改善箇所説明図

<③. 減速機付油圧モータ>

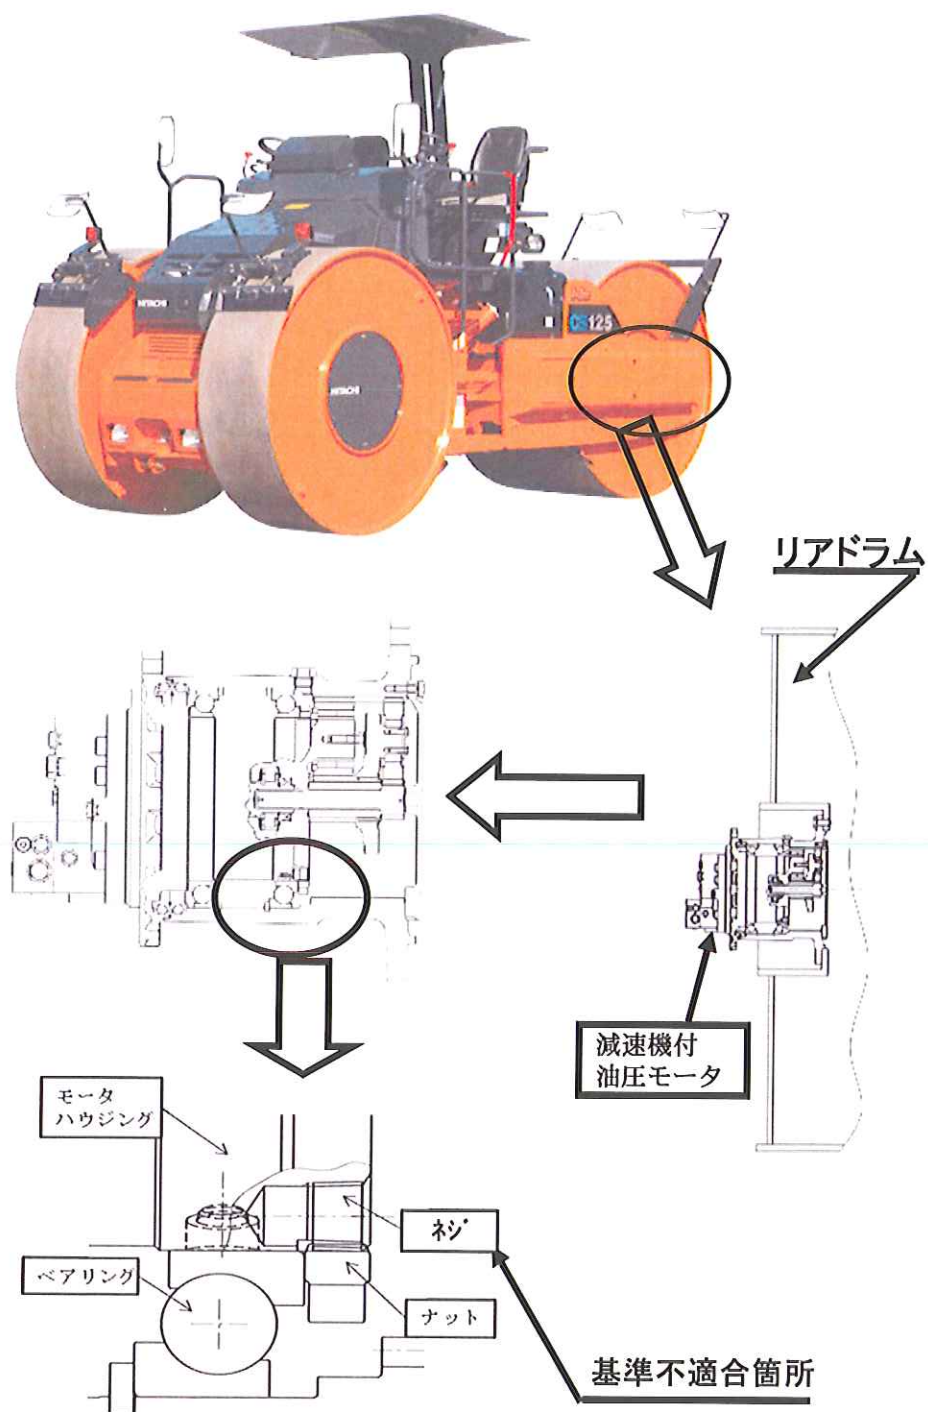
減速機付油圧モータにおいて、ベアリング固定ナットの緩み止めネジの強度が不足しているため、当該ナットが緩む場合がある。
そのため、そのまま使用を続けると、異音が発生し、最悪の場合、減速機付油圧モータが破損するおそれがある。

改善内容
全車両、減速機付油圧モータを対策品に交換する。

注: は交換部品を示す。
識別: 改善済み車両は、減速機ケース上面に白ペイントを塗布する。
